PREFET DE LA REUNION

Saint-Denis, le 31 mai 2016

AVIS DE L'AUTORITE ENVIRONNEMENTALE RELATIF AU DOSSIER D'AMENAGEMENT DE LA RAVINE BRAS LONG SUR LA COMMUNE DE L'ENTRE-DEUX

Localisation des aménagements en ravine – extrait de l'EI

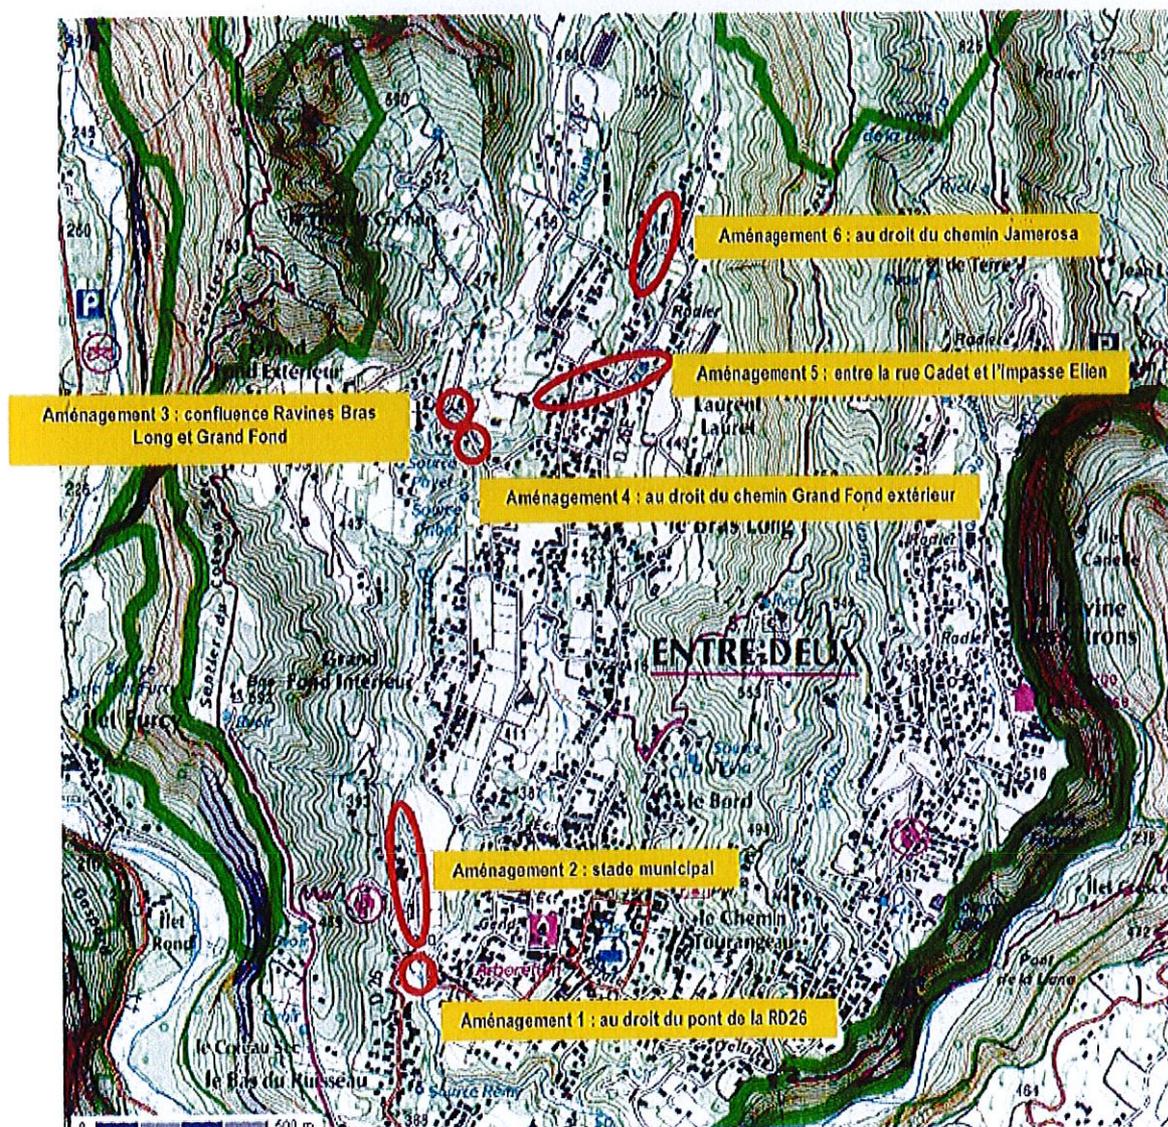
Les travaux consistent en la résorption des crues de la ravine Bras Long afin de canaliser une crue centennale sans débordement. La rivière est classée dans le domaine public fluvial (DPF). Les enjeux de dimensionnement du chenal concernent six actions ponctuelles d'aménagement espacées sur un linéaire d'environ 3,4 km, de l'aval de la RD 26 (2^{ème} confluence de ravines) à l'amont du radier sur le chemin Jamerosa. Chaque chantier s'échelonne sur une durée de 4 à 8 mois, sur un calendrier global prévisionnel de 5 années minimum en fonction des capacités financières de la commune (page 48). L'AE recommande de mettre en cohérence la page 115 de l'EI (durée de 2 à 6 mois par site).
